変更前（既許可）	変更後	備考
<p>第11条（安全機能を有する施設）</p> <p>1 第2項に規定する「共用する場合には、廃棄物管理施設の安全性を損なわないものでなければならない。」とは、安全機能を有する施設のうち、当該廃棄物管理施設以外の原子力施設との間又は当該廃棄物管理施設内で共用するものについて、その機能、構造等から判断して、共用によって当該廃棄物管理施設の安全性に支障を来たさないものをいう。</p> <p>2 第3項に規定する「安全機能を確認するための検査又は試験」には、実システムを用いた試験又は検査が不適当な場合には、試験用のバイパス系を用いること等を含む。</p> <p>3 第4項に規定する「安全性を確保する機能を維持するために必要がある場合」とは、当該安全上重要な施設等が故障や動作不能となった場合に、廃棄物管理施設の安全性を確保できない場合をいう。</p> <p>4 第4項に規定する「多重性」とは、同一の機能を有し、かつ、同一の構造、動作原理その他の性質を有する二以上の系統又は機器が同一の廃棄物管理施設に存在することをいう。</p> <p>（添付書類五）</p> <p>解釈第1項について</p> <p>廃棄物管理施設の安全性を確保するために必要な安全機能は、放射性廃棄物を受入れ、処理又は管理している施設で扱われる放射性廃棄物の種類の特徴を考慮し、「試験研究炉等原子炉施設に係る耐震重要度分類の方法」の考え方を参考として重要度を分類し、安全機能を確保する。具体的には、次のとおりとする。</p> <p>廃棄物管理施設の耐震重要度分類については、事業許可基準規則解釈第6条2項第1号に基づき、安全上重要な施設の有無に関する評価において5 mSvを超えるものはないため、地震により発生する可能性のある放射線による環境への影響の観点から、Bクラス及びCクラスに分類しており、Sクラスの設備はない。</p> <p>BクラスとCクラスの区分に関しては、地震の発生を想定した安全機能の喪失を仮定し、公衆の被ばく線量評価結果に基づき、基本的には公衆の</p>	<p>第11条（安全機能を有する施設）</p> <p>1 第2項に規定する「共用する場合には、廃棄物管理施設の安全性を損なわないものでなければならない。」とは、安全機能を有する施設のうち、当該廃棄物管理施設以外の原子力施設との間又は当該廃棄物管理施設内で共用するものについて、その機能、構造等から判断して、共用によって当該廃棄物管理施設の安全性に支障を来たさないものをいう。</p> <p>2 第3項に規定する「安全機能を確認するための検査又は試験」には、実システムを用いた試験又は検査が不適当な場合には、試験用のバイパス系を用いること等を含む。</p> <p>3 第4項に規定する「安全性を確保する機能を維持するために

廃棄物管理施設の気体廃棄物の廃棄施設系統概要図

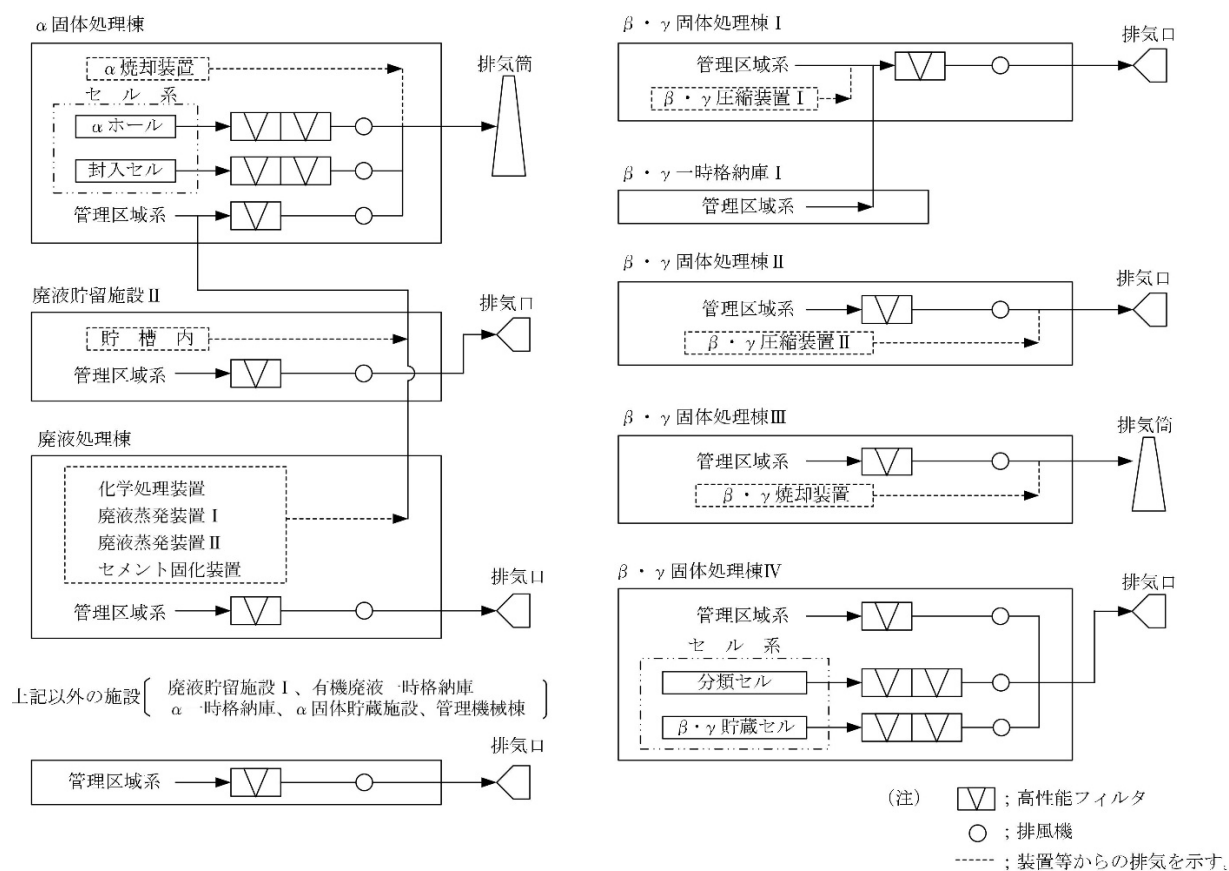
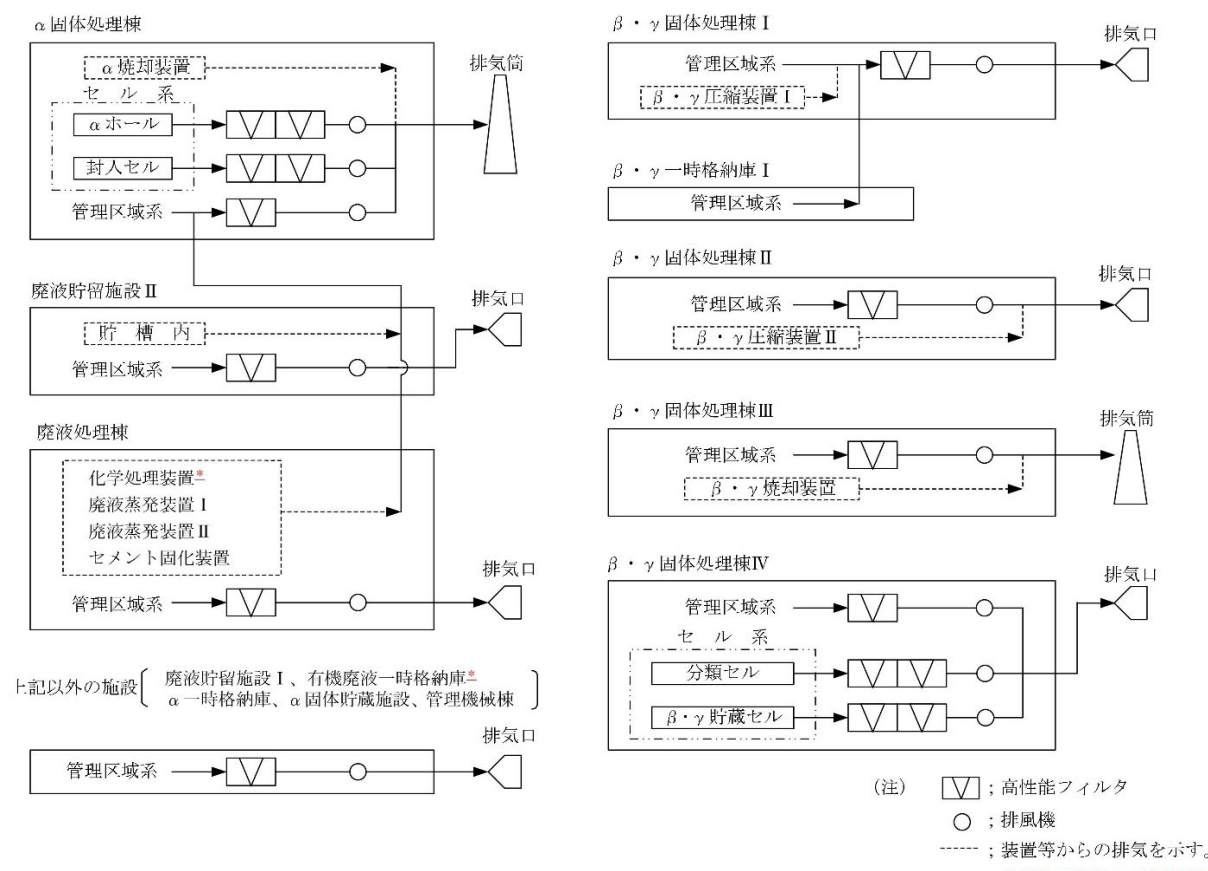
変更前（既許可）	変更後	備考
<p>放射性物質の放出のおそれのある建家、設備及び機器並びに敷地周辺公衆への放射線の影響を十分小さくするようにする建家、設備及び機器</p> <p>③ クラス3 異常の起因事象となるもの及び対応上必要なものであって、クラス1、クラス2以外の建家、設備及び機器 廃棄物管理施設には、クラス1及びクラス2はない。 廃棄物管理施設には、他の施設間との共用施設として、商用系電源、放射線管理施設のうち固定モニタリング設備、<u>移動モニタリング設備</u>及び気象観測設備、通信連絡設備のうち所内内線電話設備、加入電話（固定電話、携帯電話、衛星電話）及び構内一斉放送設備、<u>周辺監視区域用フェンス</u>があるが、これらの機能喪失によって、施設の安全性が損なわれることはない。また、廃棄物管理施設内では、β・γ一時格納庫Ⅰの管理区域系の排気をβ・γ固体処理棟Ⅰの気体廃棄物の廃棄施設で、廃液処理棟・廃液貯留施設Ⅱの液体廃棄物の処理施設等の排気をα固体処理棟の気体廃棄物の廃棄施設で処理しているが、これら気体廃棄物の廃棄施設の機能喪失によって、施設の安全性が損なわれることはない。</p> <p>安全設計の基本方針（添付書類五 1.1項） g. 安全機能を有する施設を他の原子力施設と共用し、又は安全機能を有する施設に属する設備を廃棄物管理施設において共用する場合、廃棄物管理施設は影響を受けることなく安全性を損なわないように設計する。</p> <p>共用に関する設計上の考慮 廃棄物管理施設と他の原子力施設での共用施設としては、商用系電源、放射線管理施設のうち固定モニタリング設備、<u>移動モニタリング設備</u>及び気象観測設備、通信連絡設備のうち所内内線電話設備、加入電話（固定電話、携帯電話、衛星電話）及び構内一斉放送設備、<u>周辺監視区域用フェンス</u>がある。</p> <p>廃棄物管理施設内では受電設備及び予備電源を共用している。これらの機能喪失によって、廃棄物管理施設の安全機能が損なわれることはない。</p>	<p>放射性物質の放出のおそれのある建家、設備及び機器並びに敷地周辺公衆への放射線の影響を十分小さくするようにする建家、設備及び機器</p> <p>③ クラス3 異常の起因事象となるもの及び対応上必要なものであって、クラス1、クラス2以外の建家、設備及び機器 廃棄物管理施設には、クラス1及びクラス2はない。 廃棄物管理施設には、他の施設間との共用施設として、商用系電源、放射線管理施設のうち固定モニタリング設備及び気象観測設備、通信連絡設備のうち所内内線電話設備、加入電話<u>設備</u>（固定電話、携帯電話、<u>ファクシミリ</u>、衛星<u>携帯</u>電話）及び構内一斉放送設備<u>並びに</u>周辺監視区域用フェンスがあるが、これらの機能喪失によって、施設の安全性が損なわれることはない。また、廃棄物管理施設内では、β・γ一時格納庫Ⅰの管理区域系の排気をβ・γ固体処理棟Ⅰの気体廃棄物の廃棄施設で、廃液処理棟・廃液貯留施設Ⅱの液体廃棄物の処理施設等の排気をα固体処理棟の気体廃棄物の廃棄施設で処理しているが、これら気体廃棄物の廃棄施設の機能喪失によって、施設の安全性が損なわれることはない。</p> <p>安全設計の基本方針（添付書類五 1.1項） g. 安全機能を有する施設を他の原子力施設と共用し、又は安全機能を有する施設に属する設備を廃棄物管理施設において共用する場合、廃棄物管理施設は影響を受けることなく安全性を損なわないように設計する。</p> <p>共用に関する設計上の考慮 廃棄物管理施設と他の原子力施設での共用施設としては、商用系電源、放射線管理施設のうち固定モニタリング設備及び気象観測設備、通信連絡設備のうち所内内線電話設備、加入電話<u>設備</u>（固定電話、携帯電話、<u>ファクシミリ</u>、衛星<u>携帯</u>電話）及び構内一斉放送設備<u>並びに</u>周辺監視区域用フェンスがある。 <u>このうち、安全機能を有する大洗研究所（北地区）原子炉施設に属する放射線管理施設のうち固定モニタリング設備並びに通信連絡設備のうち緊急時対策所に設置する加入電話設備（固定電話、携帯電話、ファクシミリ、衛星携帯電話）及び構内一斉放送設備、廃棄物管理施設にて共用する。</u></p> <p>廃棄物管理施設内では受電設備及び予備電源を共用している。これらの機能喪失によって、廃棄物管理施設の安全機能が損なわれることはない。</p>	<p>共用設備の見直し （以下、同様）</p>

廃棄物管理施設間では、以下に示すβ・γ一時格納庫Ⅰの管理区域系の排気をβ・γ固体処理棟Ⅰの気体廃棄物の廃棄施設で、廃液処理棟・廃液貯留施設Ⅱの液体廃棄物の処理施設の排気をα固体処理棟の気体廃棄物の廃棄施設で処理している。

廃棄物管理施設間では、以下に示すβ・γ一時格納庫Ⅰの管理区域系の排気をβ・γ固体処理棟Ⅰの気体廃棄物の廃棄施設で、廃液処理棟・廃液貯留施設Ⅱの液体廃棄物の処理施設の排気をα固体処理棟の気体廃棄物の廃棄施設で処理している。

図 1 3 3 液体廃棄物の年間廃棄物処理能力及び各設備の機能

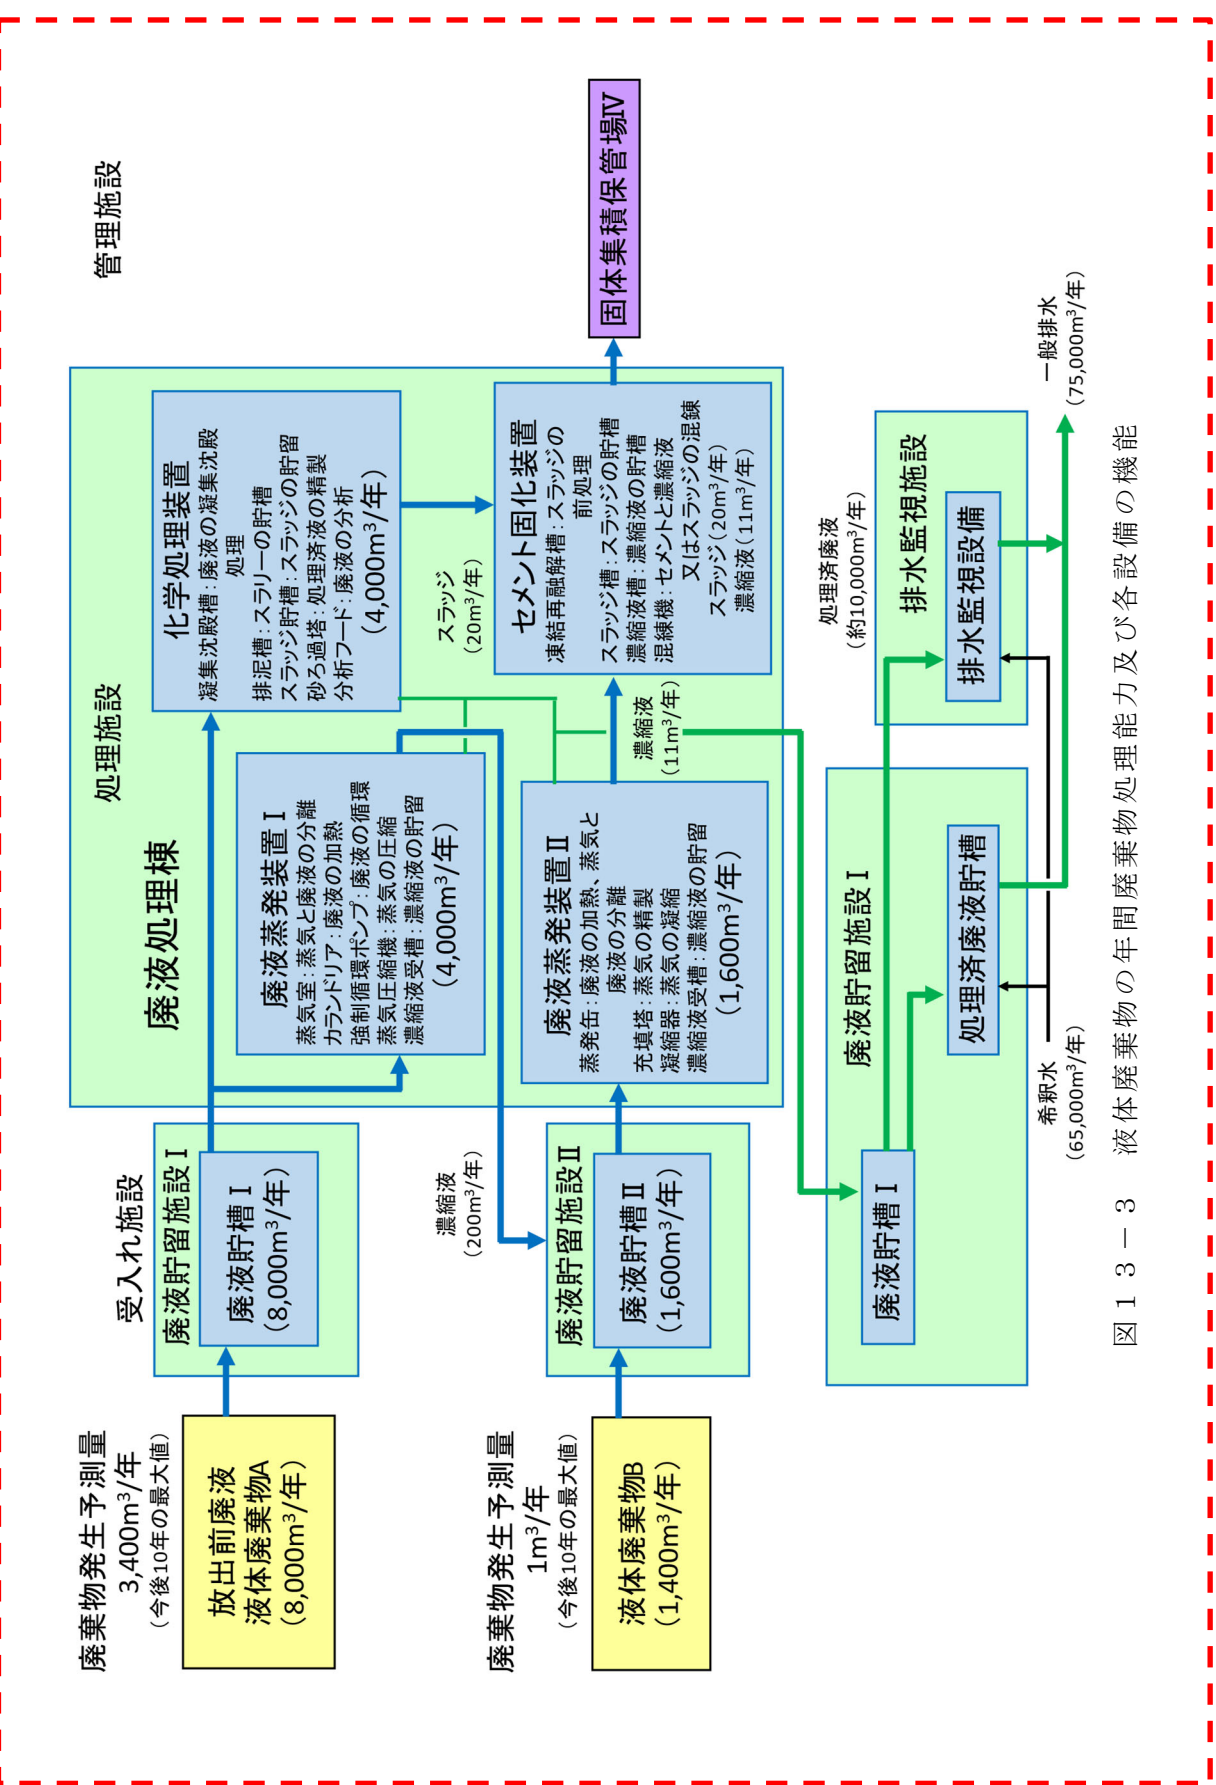
(削る)

申請対象条文に係る記載の見直し

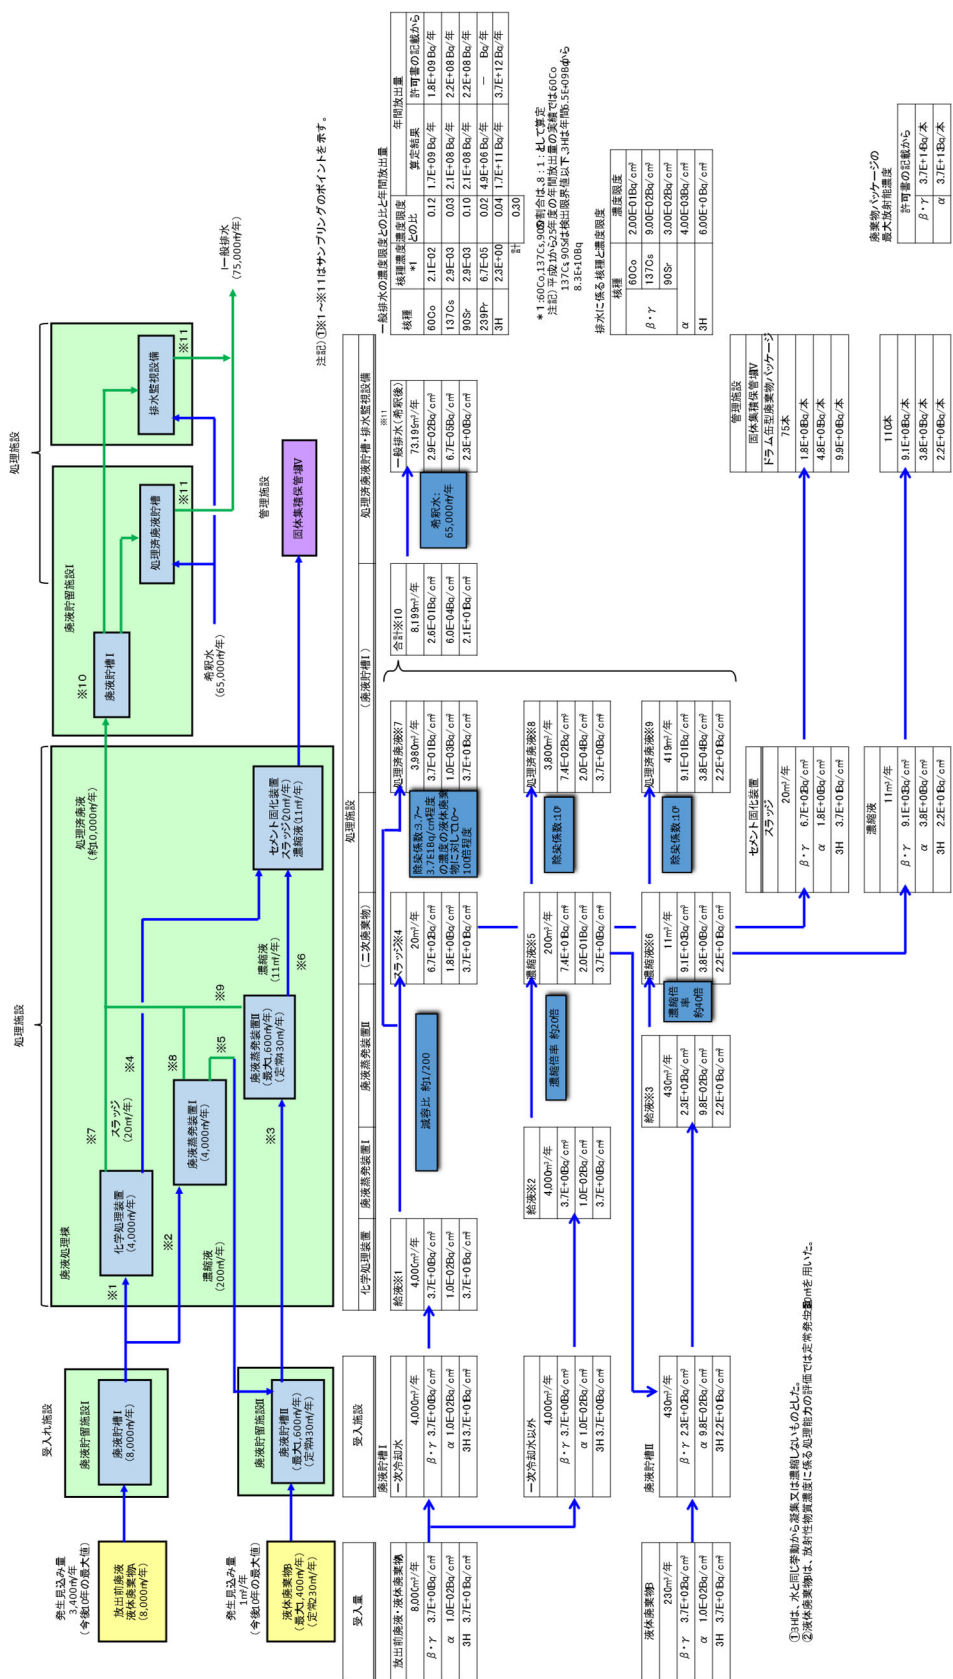
変更前 (既許可)	変更後	備考
<div style="border: 2px dashed red; padding: 10px;"> <p style="text-align: center;">管理施設</p> <p style="text-align: center;">α固体貯蔵施設 (15m³/年)</p> <p style="text-align: center;">処理施設</p> <p style="text-align: center;">α固体処理棟</p> <p style="text-align: center;">α封入設備 封入セル: α固体廃棄物Bの閉じ込み 封入装置: α固体廃棄物Bの封入 保管体移送用キヤスク: 保管体の運搬 (15m³/年)</p> <p style="text-align: center;">固体廃棄物減容処理施設 (15m³/年)</p> <p style="text-align: center;">減容処理設備 搬出入室: α固体廃棄物B及び保管体の受入れ・払出し、一時保管(廃棄物搬出入ピット: 40個) 前処理セル(開缶エリア): α固体廃棄物B及び保管体の開梱 前処理セル(分別エリア): α固体廃棄物B及び保管体内容物の仕分け(可燃・不燃・有害物)、投入容器充填、金属切断(レーザ切断機)、破砕(破砕機) 焼却溶融セル: 投入容器の保管・出し入れ、焼却処理及び溶融処理、排ガスの処理、焼却灰・乾燥廃樹脂の投入容器充填 保守ホール: α固体廃棄物Aの充填、チャコールフィルタの投入容器充填、機器メンテナンス 廃樹脂乾燥室: 廃樹脂の容器からの取出し及び乾燥 廃棄物受払室: α固体廃棄物Aの払出し (15m³/年)</p> <p style="text-align: center;">廃棄物発生予測量 (α固体廃棄物B) 2m³/年 (今後10年の最大値)</p> <p style="text-align: center;">α固体廃棄物B 15m³/年</p> <p style="text-align: center;">廃樹脂 2.2m³/年</p> <p style="text-align: center;">チャコールフィルタ 2m³/年</p> <p style="text-align: center;">α一時格納庫へ (α固体廃棄物A)</p> <p style="text-align: center;">図13-7 α固体廃棄物Bの年間廃棄物処理能力及び各設備の機能</p> </div>	<p>(削る)</p>	<p>備考</p> <p>申請対象条文に係る記載の見直し</p>

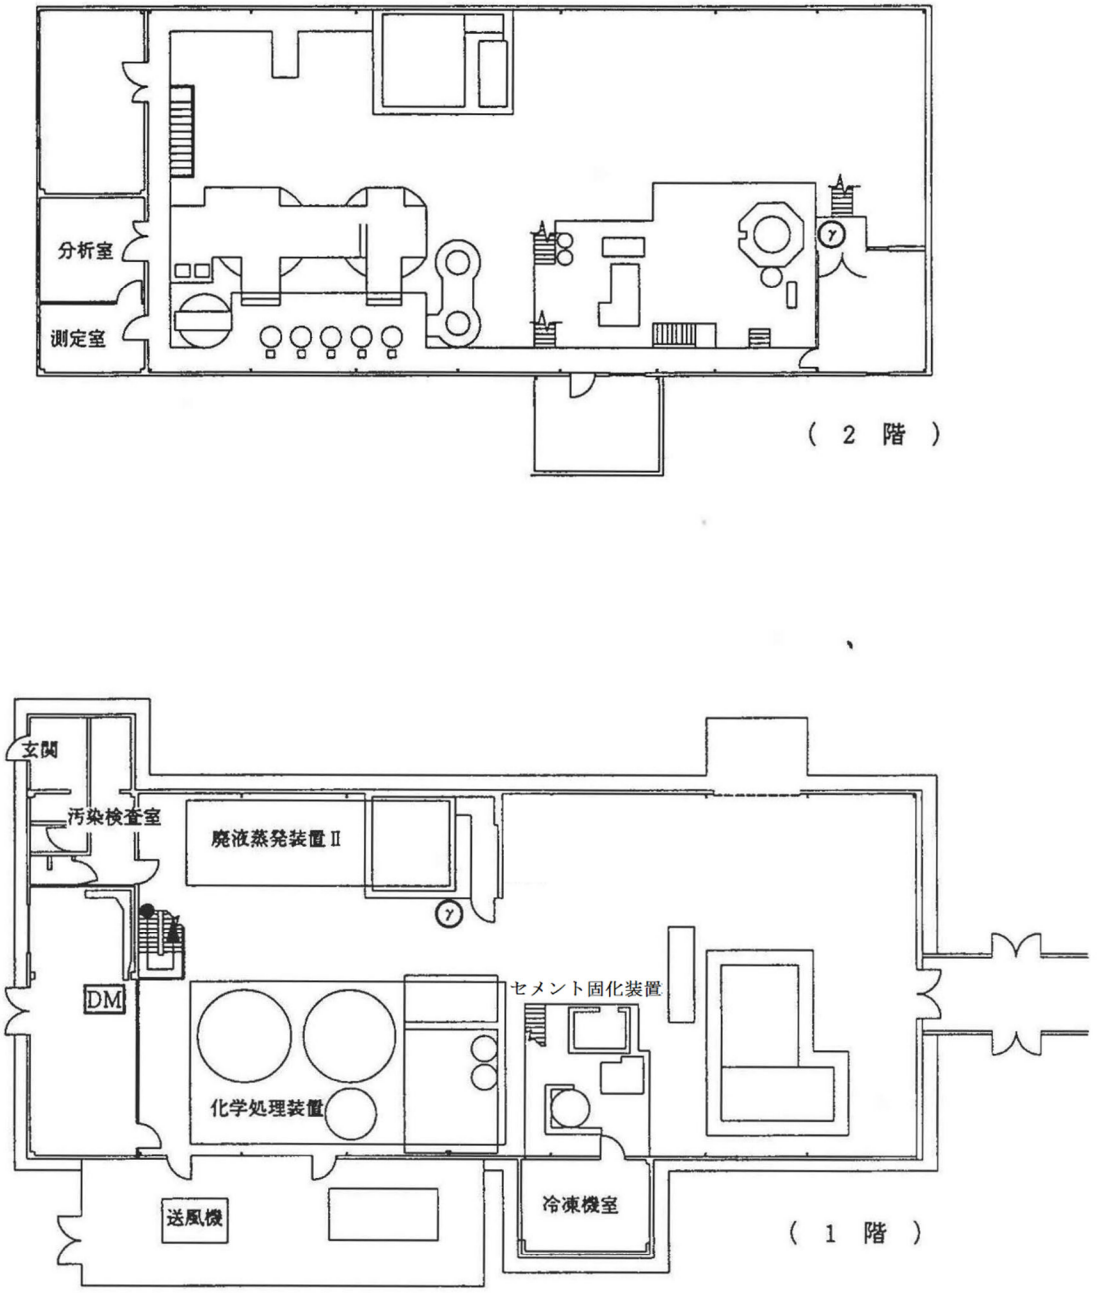
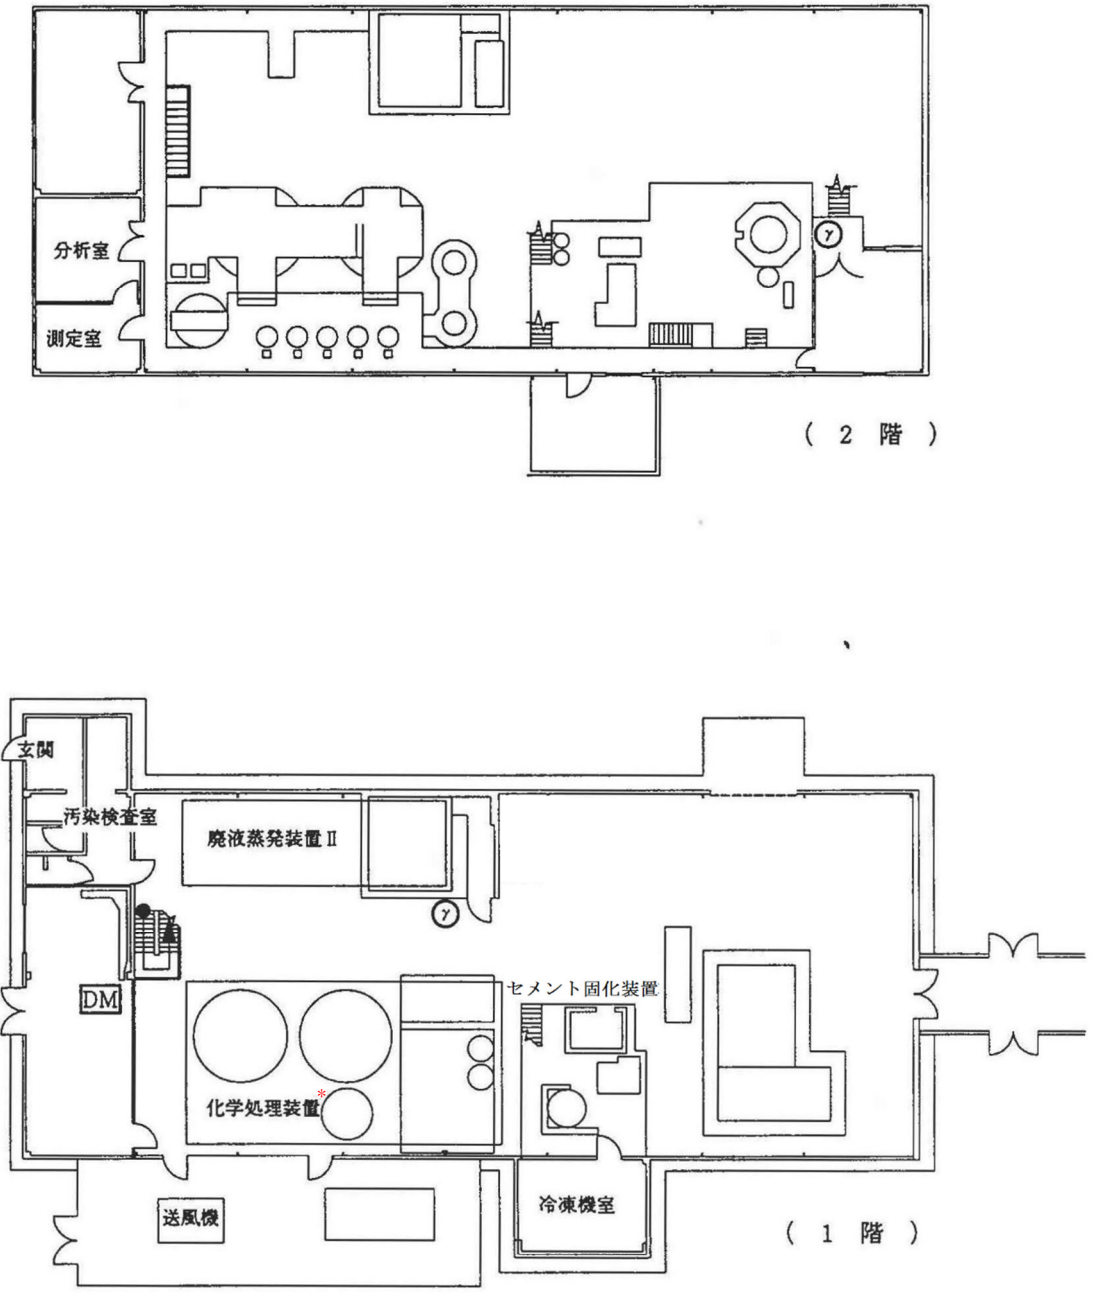
変更前(既許可)	変更後	備考
 <p style="text-align: center;">( 2 階 )</p> <p style="text-align: center;">( 1 階 )</p> <p style="text-align: center;">凡例          (⊙) エリアモニタ          [DM] 排気モニタリング設備</p> <p>図 1 6 - 8 廃液処理棟エリアモニタ及び排気モニタリング設備配置図          図 1 6 - 9 廃液貯留施設 I 排気モニタリング設備配置図 ～ 図 1 6 - 1 0 廃液貯留施設 II エリアモニタ及び排気モニタリング設備配置図 省略</p>	 <p style="text-align: center;">( 2 階 )</p> <p style="text-align: center;">( 1 階 )</p> <p style="text-align: center;">凡例          (⊙) エリアモニタ          [DM] 排気モニタリング設備</p> <p style="text-align: center;">*: 化学処理装置については、使用を停止する</p> <p>図 1 6 - 8 廃液処理棟エリアモニタ及び排気モニタリング設備配置図          図 1 6 - 9 廃液貯留施設 I 排気モニタリング設備配置図 ～ 図 1 6 - 1 0 廃液貯留施設 II エリアモニタ及び排気モニタリング設備配置図 変更なし</p>	<p>化学処理装置の 使用の停止</p> <p>化学処理装置の 使用の停止</p>
